Referanser:
Dykkar:
Vår: 14/6840 - 19/18347

Vedkomande endra avkøyrsløse og tilkomstveg fram til avfallscontainer - gbnr 138/21 Tveiten øvre

Omsøkte endring:

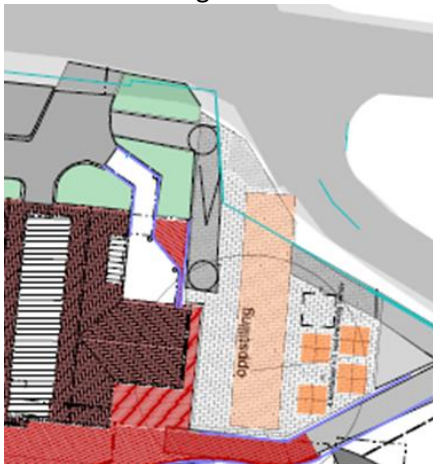
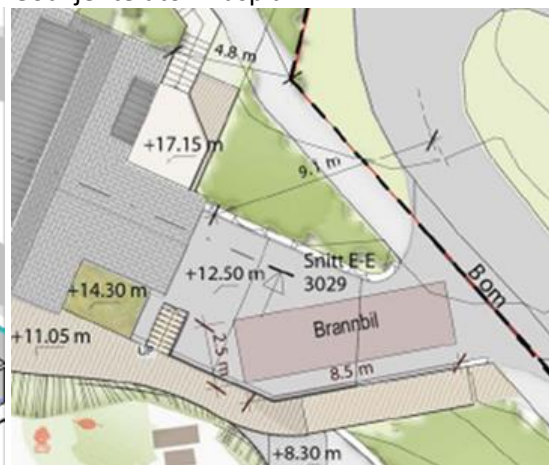
Endring syner fjerning av grøntareal og omlegging av gangsti, for etablering av ny avkøyrsløse for brannvesen og bossbil. Det er ikkje skildra ny avkøyrsløse der det mellomanna skal syne til svingradius og at siktkrava er ivareteke.

Vidare vurderast denne endringa så stor at det er naudsynt å søkja dispensasjon, og vi ber difor om at dette vert sendt inn så snart som mogeleg.

Endring som syna på bileter over vil krevje søknad om dispensasjon. Vi ber om at dette vert sendt inn snarast. For at vi skal kunne handsame søknad om endring må det også sendast inn situasjonsplan som syner avkøyrsløse og teknisk utforming av denne.
